AJUSTE A LA CARTOGRAFIA

El Señor Juan Camilo Franco mediante radicado 201710203281 del 03/08/2017, solicita a la Secretaría de Medio Ambiente realizar "visita técnica por inconsistencia en tramo de quebrada La Loma- predio con matricula inmobiliaria 993607". Mediante radicado 201730200606, emite concepto técnico sobre la quebrada La Lomita a la altura de la calle 16B No.43-79, donde determina que en visita de campo en la dirección mencionada no se identificó elemento hídrico y que además, en el sector sólo se aprecia una geomorfología en forma de una pequeña colina o cuchilla alargada y modelada sobre suelos residuales, no asociada a vaguada o cauce estacional.

Teniendo en cuenta las conclusiones y argumentos técnicos expuestos en los documentos emitidos por la Secretaría de Medio Ambiente y el Área Metropolitana del Valle de Aburra, donde se evidencia la inexistencia del cuerpo hídrico. Se propone suprimir de la cartografía oficial del Acuerdo 48 de 2014, el tramo de la quebrada La Lomita a la altura de la calle 16B No.43-79, barrio Castropol, comuna El Poblado.

Imágen de la situación actual

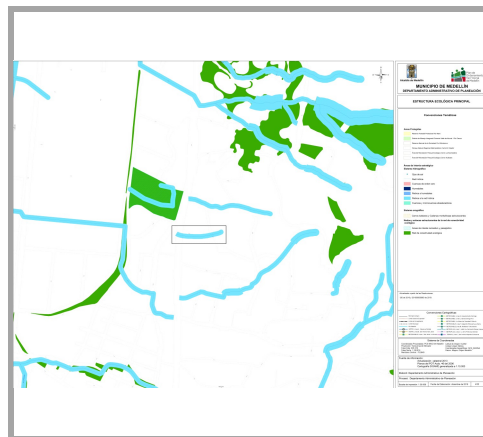
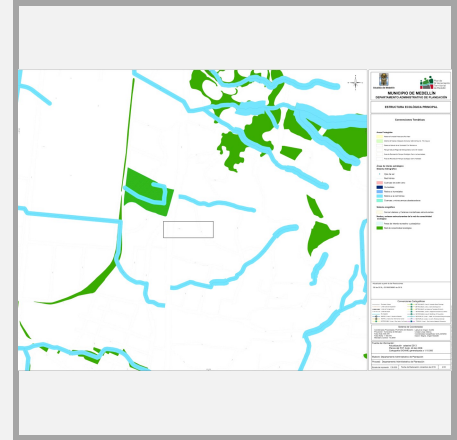
Por otro lado, es importante resaltar, que éste elemento hídrico en la cartografía del POT (Acuerdo 48 de 2014), se presenta sin continuidad aguas abajo de la carrera 43A y sólo tiene cartografiada la quebrada desde la carrera 43A hacia aguas arriba en un tramo de 190m (ver gráfico de situación actual).

Por lo tanto se evidencia una inconsistencia cartográfica los mapas protocolizados del acuerdo 48 de 2014, respecto a la inexistencia de la quebrada La Lomita a la altura de la calle 16B No.43-79

Las modificaciones antes mencionadas deben ser ajustadas en los siguientes mapas protocolizados del Acuerdo 48 de 2014:

- 2_ Clasificación del suelo.
- 3_ Categorías Suelo Protección Producción y Suburbano.
- 4_ Estructura Ecológica Principal
